# Fix the MVP Rev 1.1

Da das Board zwei kleine Fehler hat hier die Lösung

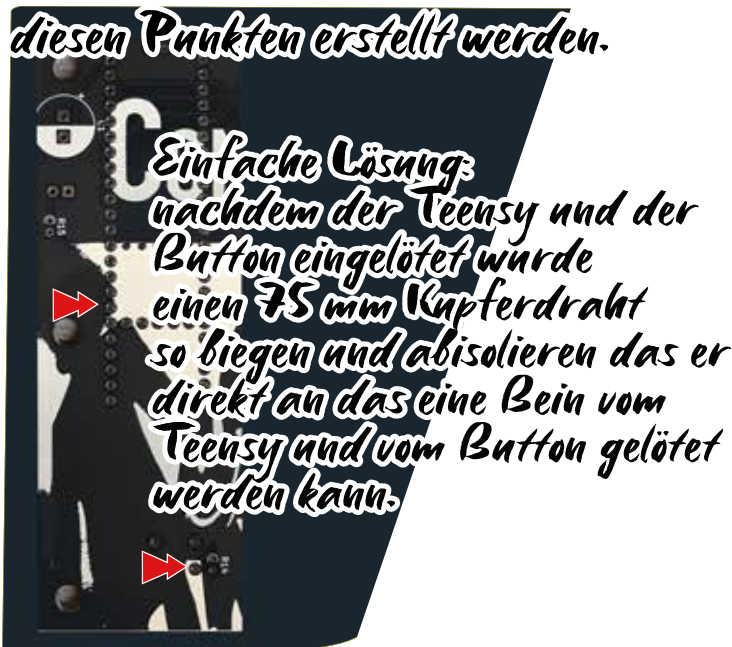
Poti Re1 und Re2 benötigen eine Verbindung zwischen den beiden markierten Punkten. Es handelt sich um 3,3V

benötigt: 65mm Kupferdraht beide Enden um 5mm abisolieren. Den abisolierten Teil des Drahtes um 90° biegen, durch die Löcher stecken und verlöten.
